# Audi e-tron GT / RS e-tron GT 高電圧バッテリーの点検改修

リコール届出番号	外-3916	リコール届出日	2024年12月5日
基準不適合状態にあると認める構造、装置又は性能の状況及びその原因	高電圧バッテリーにおいて、不適切に製造されたバッテリーモジュールが内蔵されたものがあります。そのため、バッテリーモジュールの内部短絡が発生し、最悪の場合、熱によるバッテリー異常が発生し、火災に至るおそれがあります。		
改善措置の内容	全車両、専用テスターで車両を点検し、異常が確認されたバッテリーモジュールは良品と交換します。また、車両自己診断機能を備えた対策プログラムをインストールします。ただし、プログラムの準備に時間を要すことから、暫定措置として、ユーザーに対し定期的なバッテリーの点検入庫を要請するとともに、充電量を80%までに制限するよう周知を行います。

## 不具合発生箇所

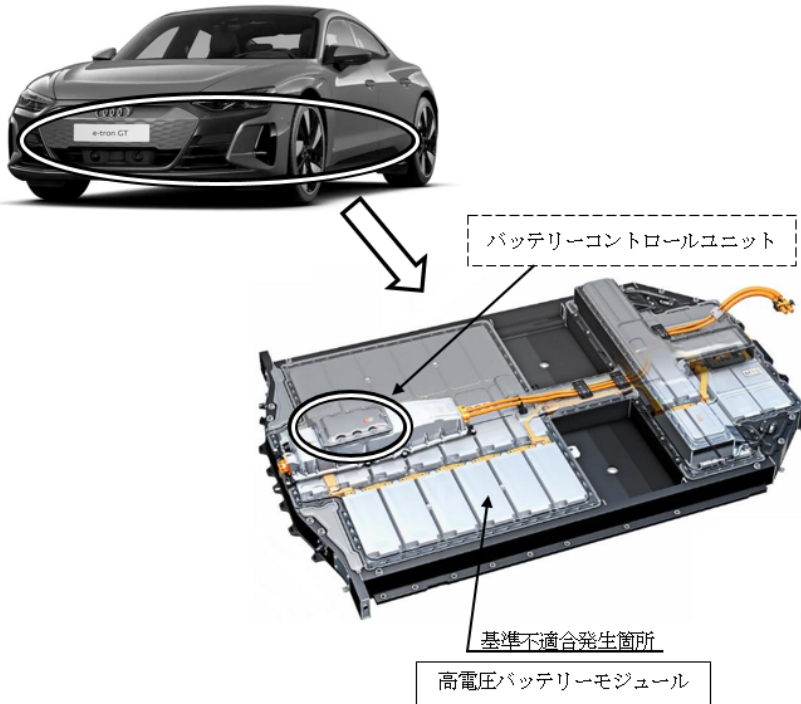
注：  は、点検の結果・交換する部品を示します。  
 は、プログラムを更新する部品を示します。
